高浜発電所原子炉施設保安規定変更認可申請書

【廃樹脂処理装置他の共用化及び原子力災害制圧道路等整備による

敷地境界の変更に伴う変更】

関西電力株式会社

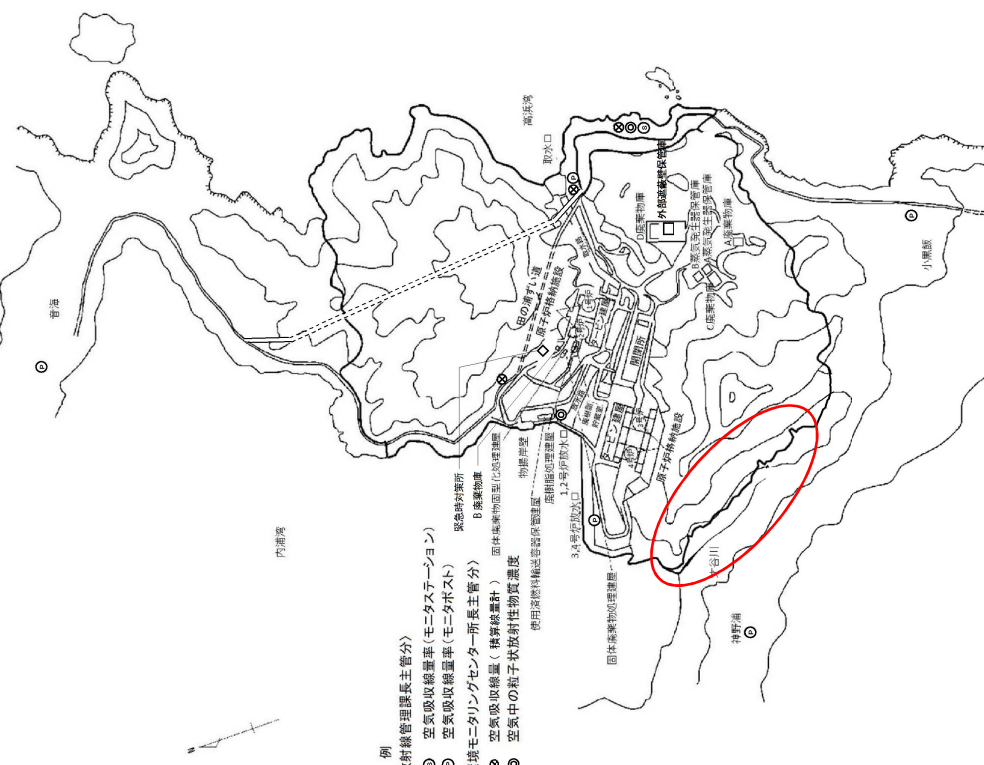
関連する実用炉規則	原子炉施設保安規定		記載の考え方	該当規定文書	社内規定文書 記載内容の概要
	保安規定審査基準	記載すべき内容			
	<p>保安規定審査基準                      準が定められていること。</p> <p>4. 管理区域及び周辺監視区域                      境界付近における線量当量                      率等の測定に関する事項が                      定められていること。</p>	<p>記載すべき内容</p> <p>(外部放射線に係る線量当量率等の測定)                      第114条 放射線管理課長は、管理区域内、周辺監視区域境界付近（測定場所は図114に定める。）                      において、表114-1および表114-3（第106条第1項（2）の区域内に設定した汚染の                      おそれのない管理区域内に限る）に定める外部放射線に係る線量当量率等の項目について、同表に                      定める頻度で測定する。ただし、人の立ち入れない措置を講じた管理区域については、この限りで                      ない。                      （中略）</p>

（外部放射線に係る線量当量率等の測定）  
 第114条 放射線管理課長は、管理区域内、周辺監視区域境界付近（測定場所は図114に定める。）において、表114-1および表114-3（第106条第1項（2）の区域内に設定した汚染のおそれのない管理区域に限る）に定める外部放射線に係る線量当量率等の項目について、同表に定める頻度で測定する。ただし、人の立ち入れない措置を講じた管理区域については、この限りでない。  
 2. 放射線管理課長は、第1項の測定により異常が認められた場合は、直ちにその原因を調査し、必要な措置を講じる。

第1図 廃樹脂処理装置他の共用の概要図

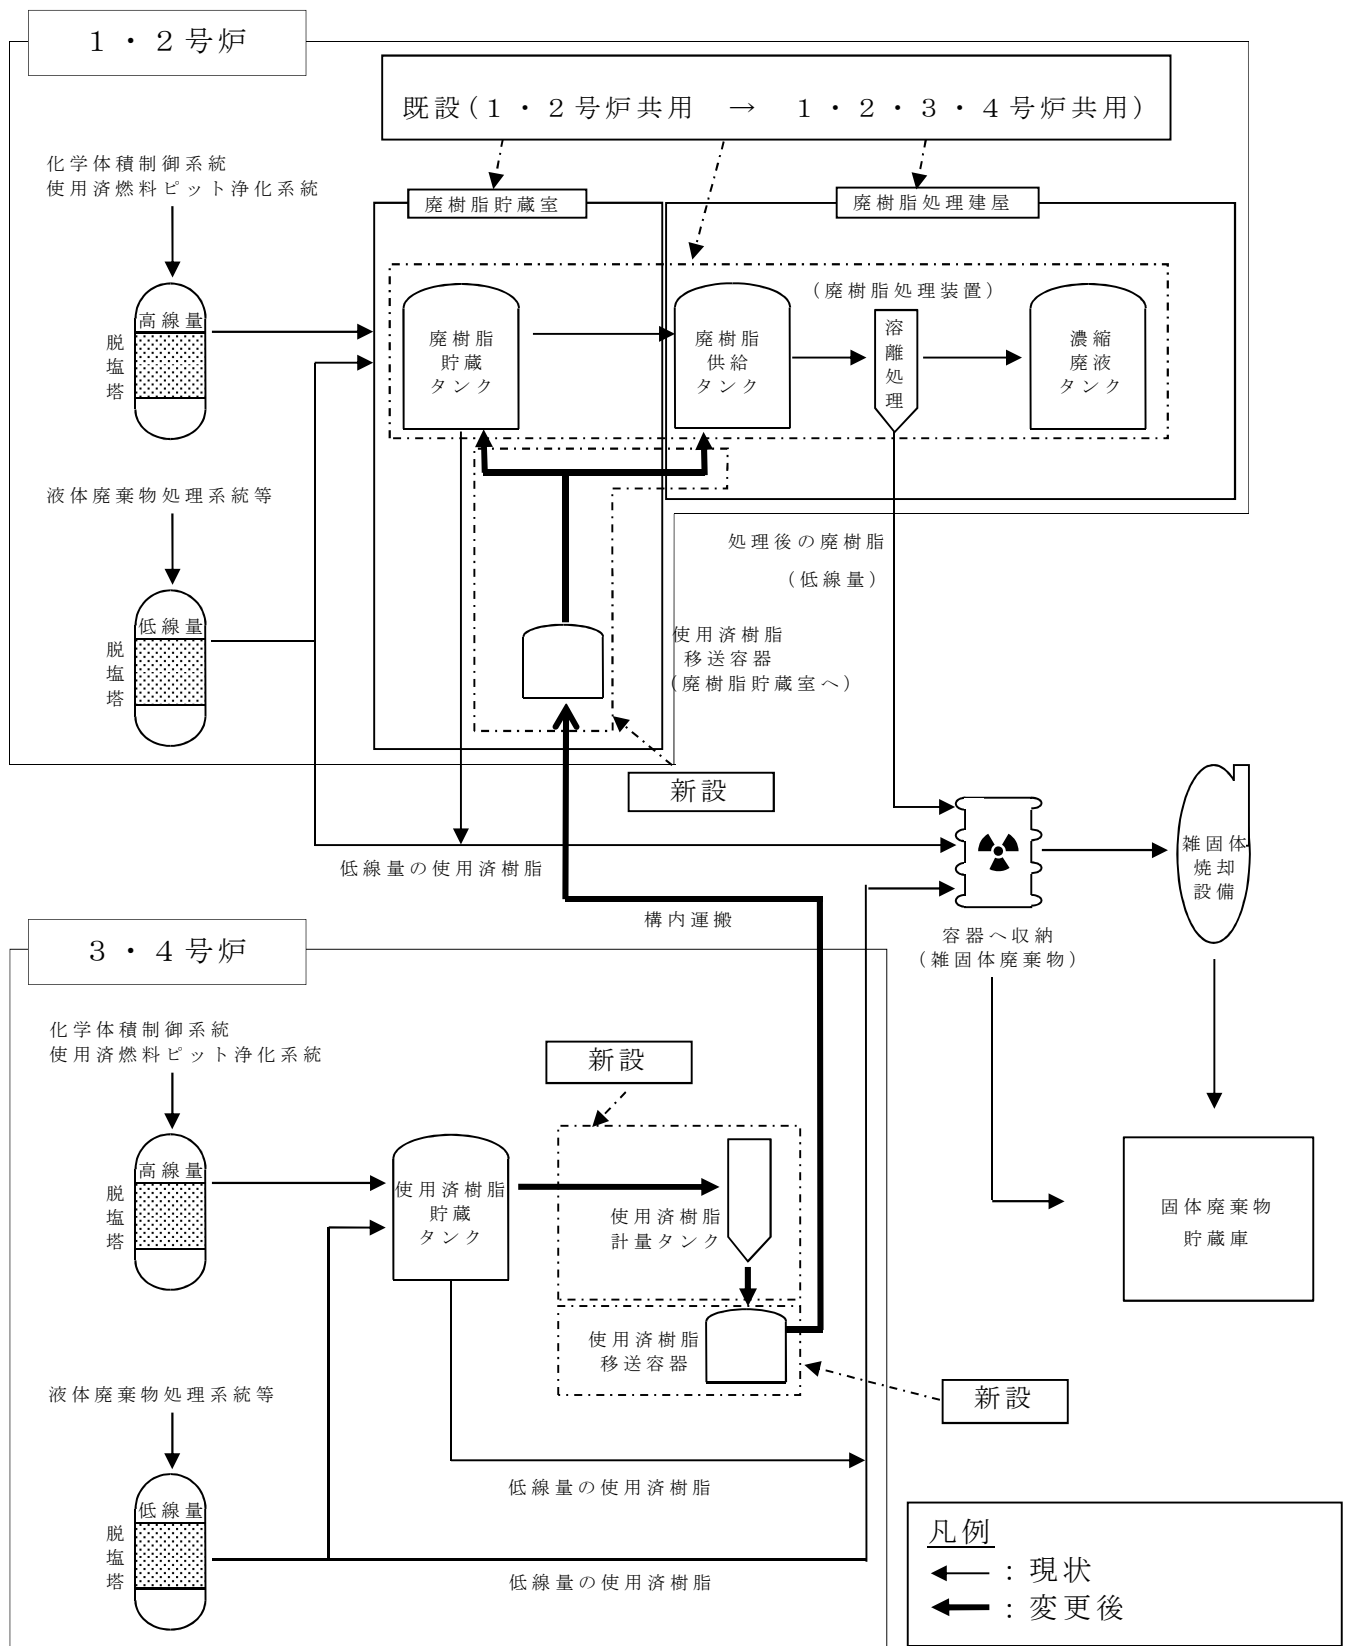
今後もプラントの運転に伴い、3号炉および4号炉において高線量の使用済樹脂が発生することから、継続して貯蔵できるよう、1号炉および2号炉の廃樹脂処理装置と廃樹脂貯蔵タンクを1号炉～4号炉共用へ変更し、3号炉および4号炉の使用済樹脂を廃樹脂処理装置にて処理、または廃樹脂貯蔵タンクにて受け入れ可能とすることを目的とする。

3号炉および4号炉の使用済樹脂貯蔵タンクの使用済樹脂は、3号炉外周建屋に設置する使用済樹脂移送容器への樹脂過剰供給を防止するため、3号炉燃料取扱建屋内に設置する使用済樹脂計量タンクに一旦受け入れて計量した後、使用済樹脂移送容器へ移送する。移送の概要については以下に示し、廃樹脂処理装置他の共用の概要図を第1図に示す。

第2図 使用済樹脂計量タンク及び使用済樹脂移送容器周りの配置図

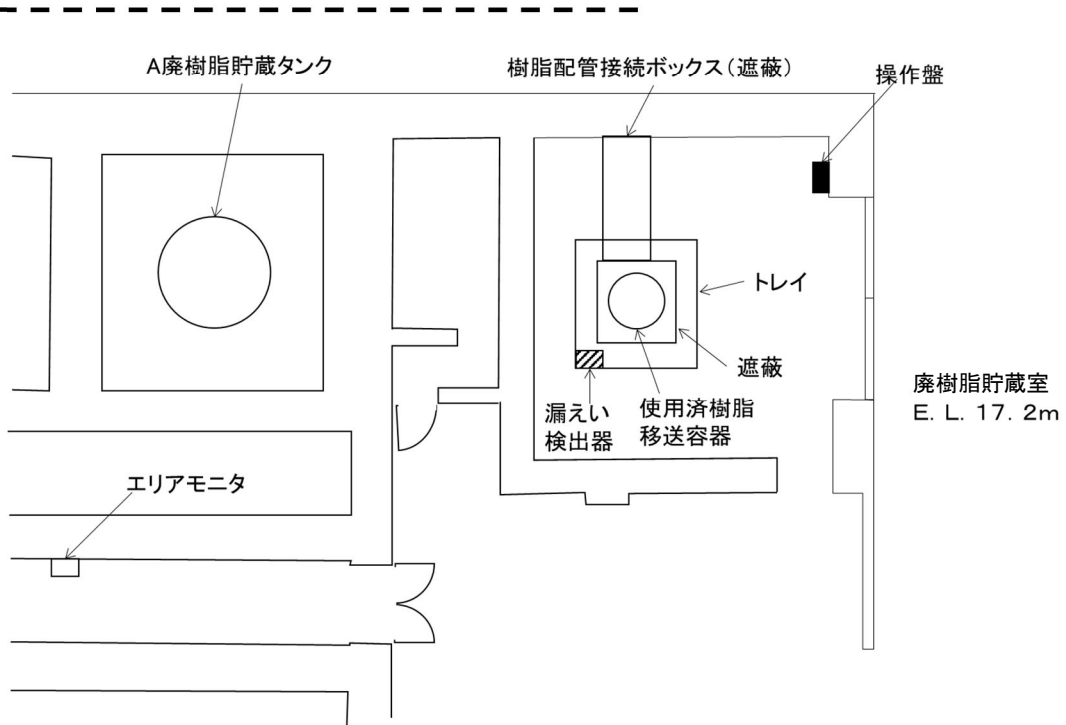
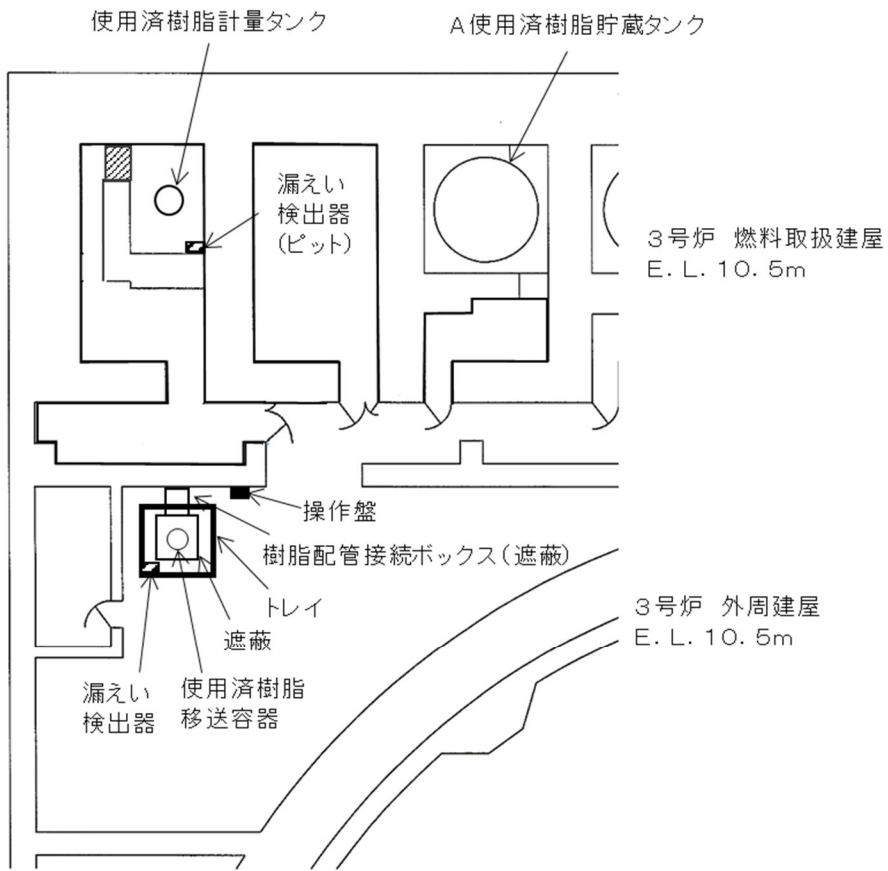
使用済樹脂計量タンク及び使用済樹脂移送容器周りの配置図を第2図に示し、使用済樹脂移送概略図を第3図及び第4図に示し、使用済樹脂構内運搬概略図を第5図に示す。

図 発電所敷地境界変更のイメージ図

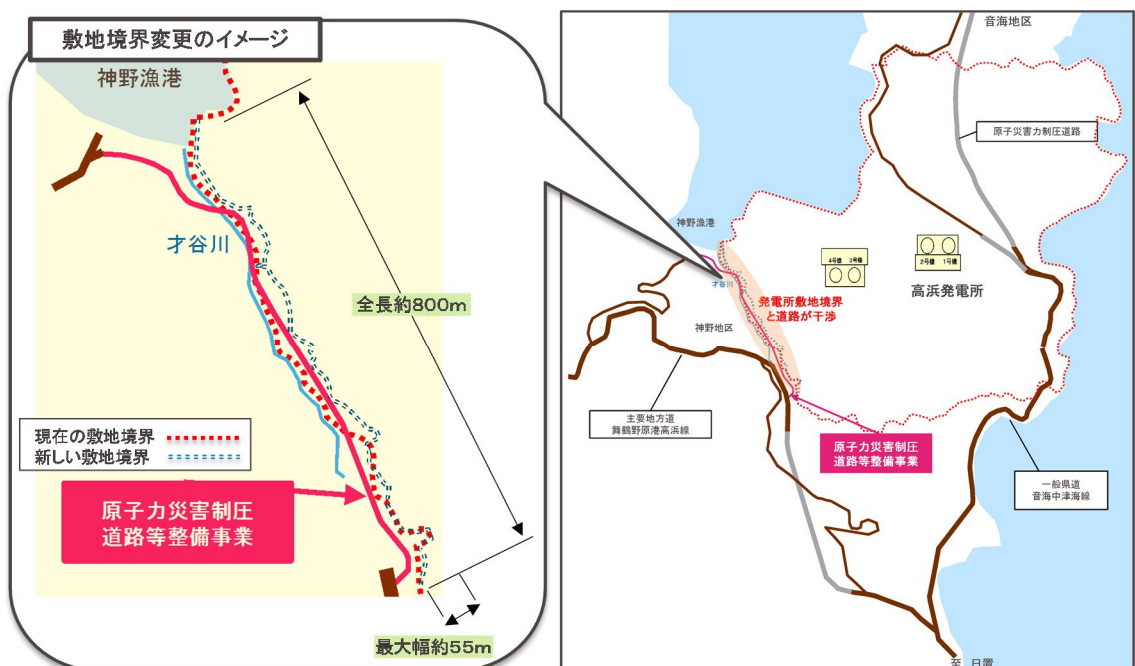
当該道路整備の一環として、高浜発電所用地の一部を高浜町に譲渡する計画に伴い、高浜発電所の敷地境界（周辺監視区域境界）を変更することから、以下の保安規定図面を変更する。

- ・第111条 図111（周辺監視区域図）
- ・第114条 図114（空気吸収線量率等の測定場所）
- ・添付4（1. 管理区域全体図）
- ・添付5（保全区域図）

今回、周辺監視区域用のフェンスおよび標識を新たに設置するまでの間は、従前の周辺監視区域用のフェンス、標識および施錠管理等により、業務上立ち入る者以外の者が立ち入らないように管理する。

なお、新設フェンスの設置が完了次第、従前のフェンスを撤去する計画としている。
